平成26年5月12日

原子力所在地域首長懇談会 座長
東海村長 山田 修 殿
県央地域首長懇話会 座長
水戸市長 高橋 靖 殿

日本原子力発電株式会社
取締役社長 濱田 康男

東海第二発電所の設置変更許可申請(安全審査申請)に係るご質問について[ご回答]

【逃がし安全弁不動作の可能性】

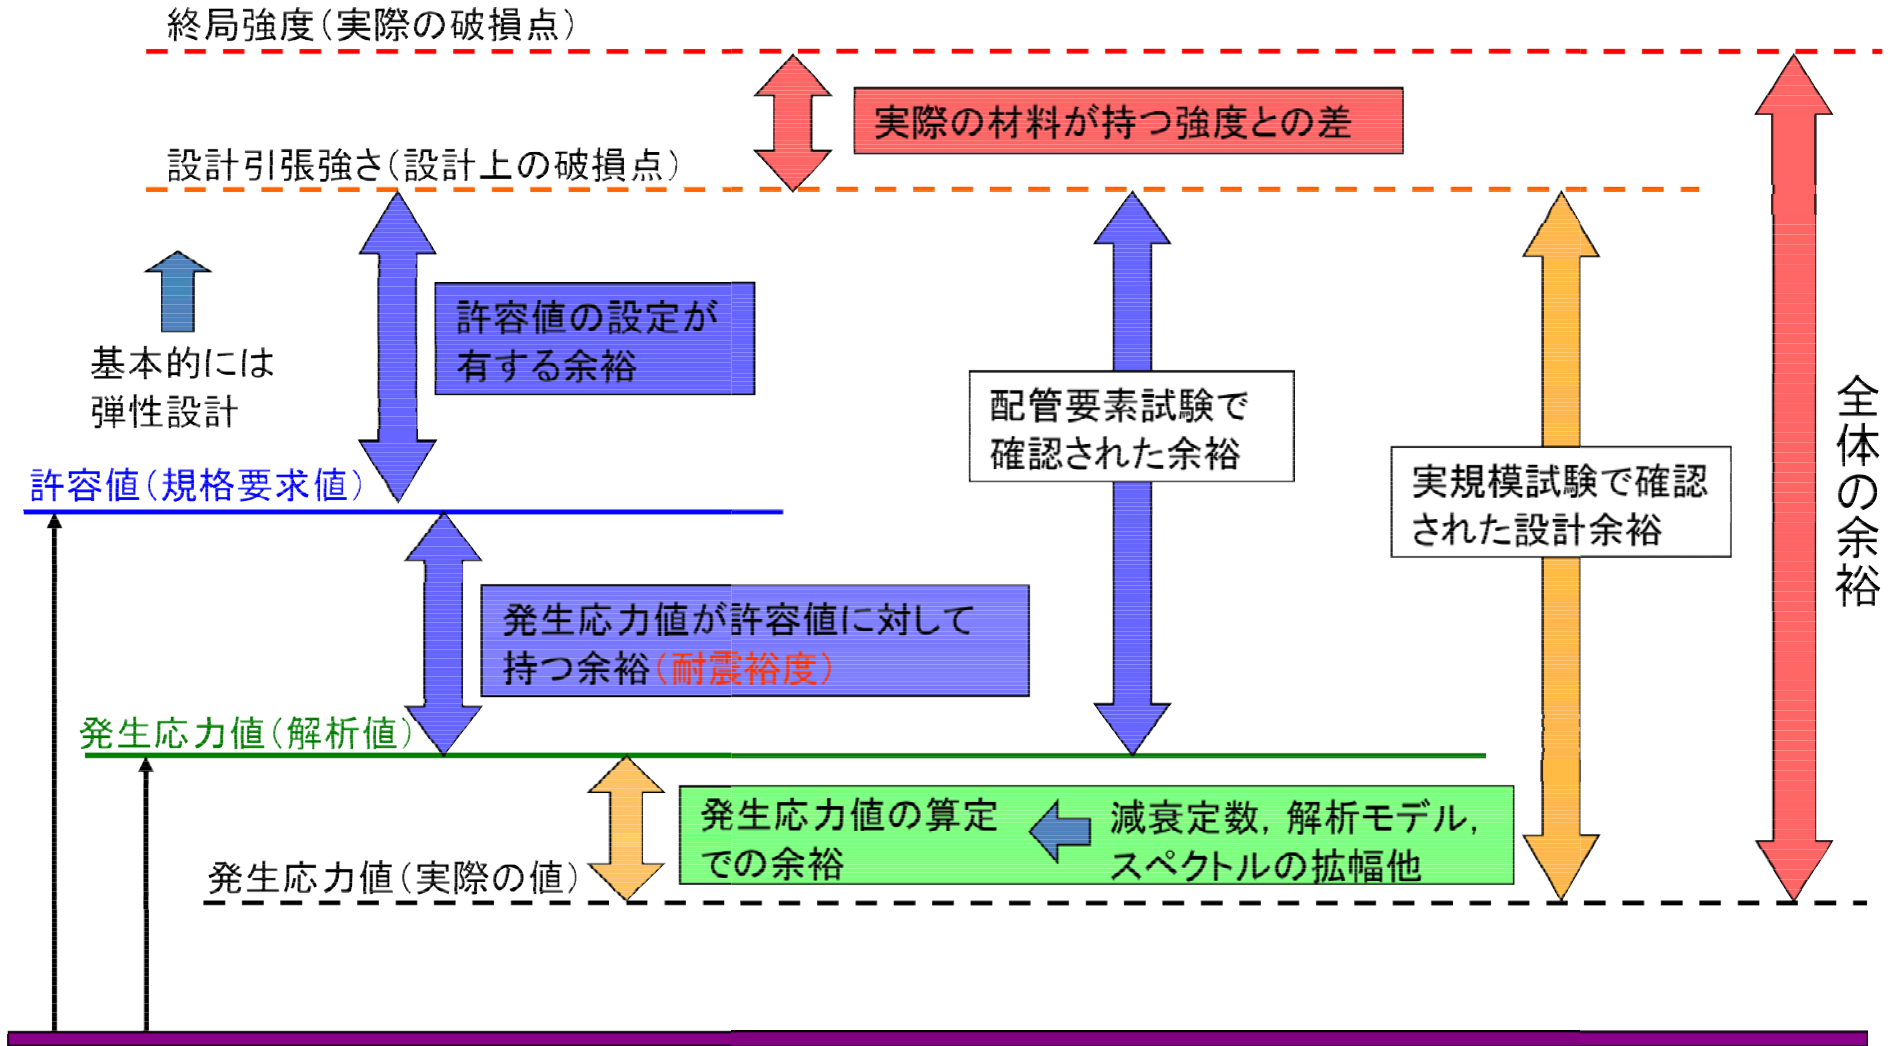
- ・福島第一原発の検証が十分なされていない不透明な状況にあり、揺れにより施設や設備がどれだけ影響を受けるか、事故の検証が十分に反映されていないと考える。著しく施設や配管が影響を受ければ、放射性物質の閉じ込め、冷却機能に影響を及ぼす問題である。

津波到達後に、逃がし安全弁が不動作となる漏えいを仮定し、次の異なる漏えい量による解析を行いました。

- ・津波到達後に逃がし安全弁が不動作となる小規模なLOCA が発生した場合、早期に原子炉圧力が低下し、実測値(地震後約5.4 時間に約7 MPa)と乖離する結果となりました。
- ・津波到達後に逃がし安全弁が不動作となる小規模なLOCA が発生しますが、漏えい量が上記より少ない場合、原子炉圧力が非現実的な高い圧力に達する結果となりました。

これらから、逃がし安全弁が不動作となる漏えいを仮定すると、漏えいの量にかかわらず、解析結果は実測値と合致しないこととなり、逃がし安全弁の不動作自体を仮定することは困難です。

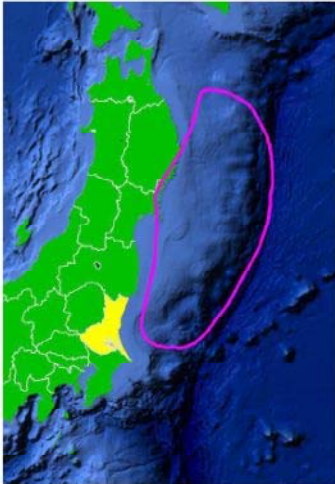
- ・防潮堤については、18メートル以上として検討することとしているが、計画概要について説明されたい。防潮堤の強度は足りるか（L2津波を防げるか）。

防潮堤については、敷地全体を取り囲む形で設置することとしています。

防潮堤の構造は、鉄筋コンクリート造のL型防潮壁とセメント改良土を用いた築堤を採用した防潮堤で、全長は約2,300mとなっています。

防潮堤の設計に当たっては、設計基準津波に対して敷地への浸水を防止する高さとし、防潮堤の強度については、「津波避難ビル等に係るガイドライン」等を考慮し、津波の動水圧等の影響を考慮して確認しています。

図1 港内外におけるデータ採取地点

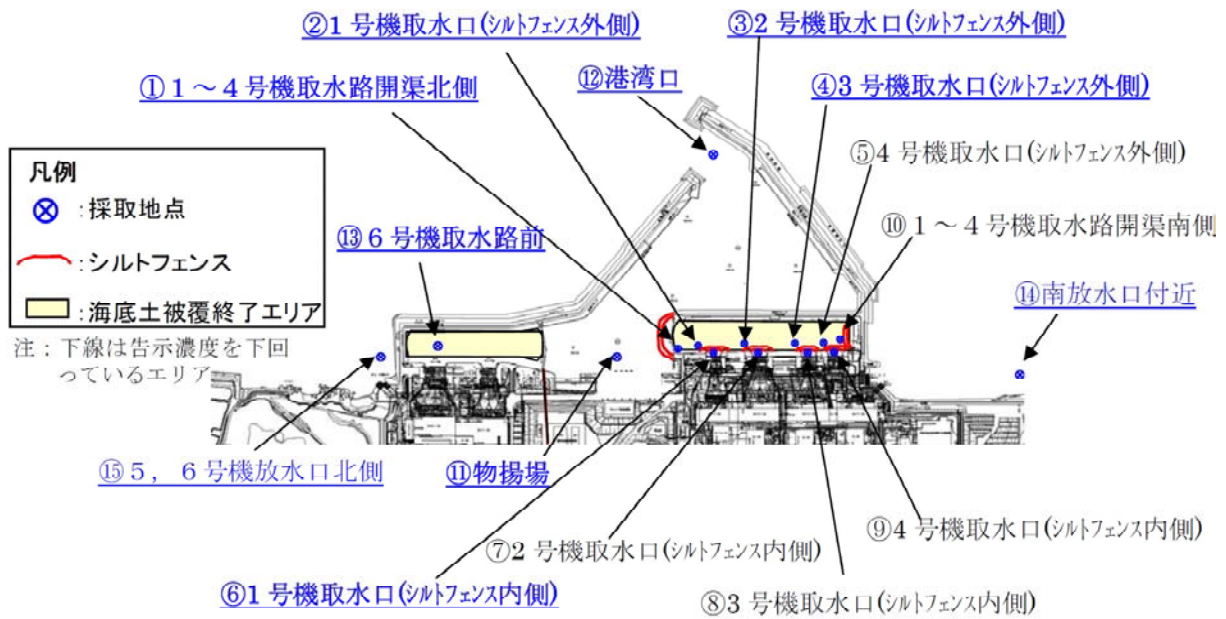
- ・放射性物質の拡散抑制対策として、放水による叩き落とし、汚濁防止膜（遮断フェンスのような物）による海洋への拡散を防止する考えであるが、どの程度の効果があるものか疑問である。

なお、参考として、福島第一原子力発電所では、事故後、汚染水の海洋流出に対処するため港湾内の一部に汚濁防止膜が複数設置されています。ここで港湾付近の海底土のセシウム濃度を測定した結果、汚濁防止膜の外側の方が内側よりもセシウム濃度が低くなる傾向が得られており、汚濁防止膜が海洋への汚染拡大を抑制していると推定されています。(参考)

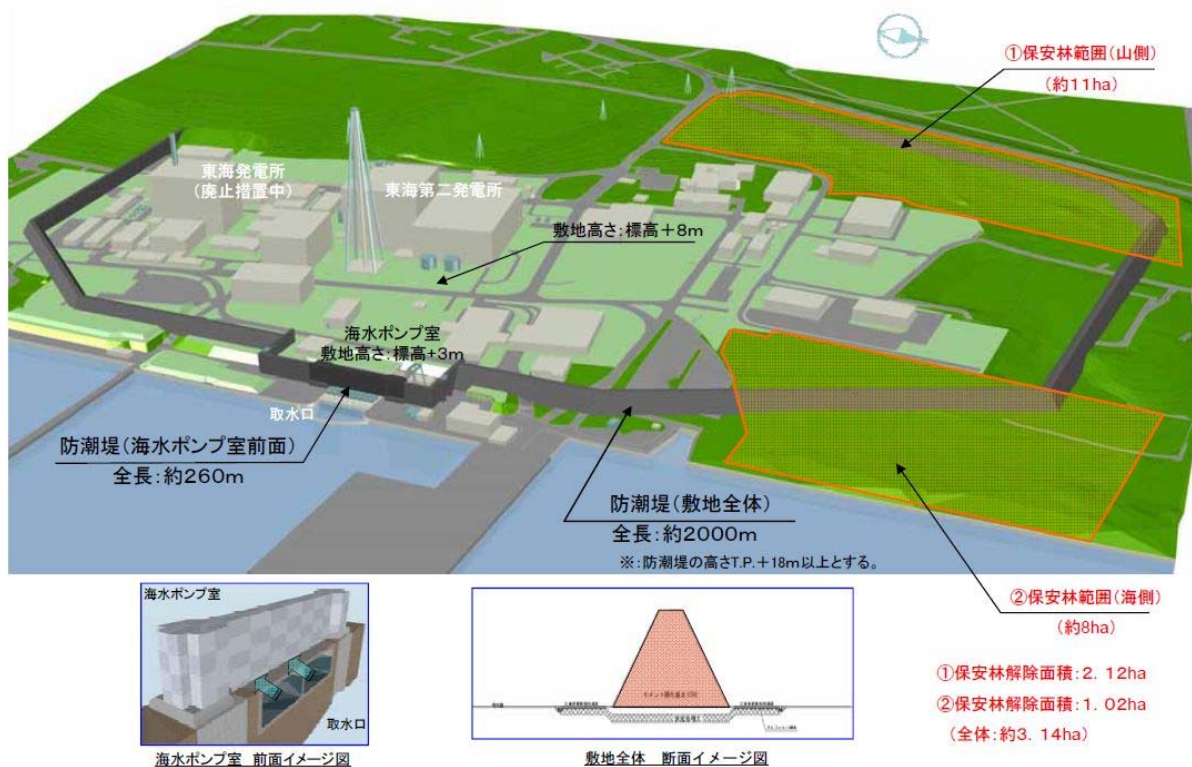
・津波対策として防潮堤を設置するとしているが、工法、形状等について再度検討することはあるのか。

防潮堤の構造については、海水ポンプ室周辺は、鉄筋コンクリート造のL型防潮壁を採用し、敷地全体を囲う範囲には、セメント改良土による築堤を採用した防潮堤を設置することとしています。

防潮堤については、既に基礎部分の掘削調査等に着手しているところであるが、今回の設置変更許可申請において、津波の再評価を行った結果、従来想定していた防潮堤高さ 17m を超える結果（防潮堤位置での遡上高さ）が評価されたことから、防潮堤高さを 18m 以上に見直すこととしました。

防潮堤高さについては、設置変更許可申請における津波評価（防潮堤位置での遡上高さ 17.2m）を踏まえて設定しましたが、海水ポンプ室L型防潮壁と敷地を囲む築堤部分の接続箇所である隅角部に津波が集中した結果、遡上高さが大きくなっていることが確認されています。

見直した津波評価は、これまでに検討を実施してきた防潮堤の配置や構造等を基本として評価を進めてきたものであり、設計基準津波に対する余裕の確保等の観点で、配置や構造等の見直し検討を進めているところであり、これらの検討結果を踏まえて、最終的な構造、形状等について、適切に決定することとしています。
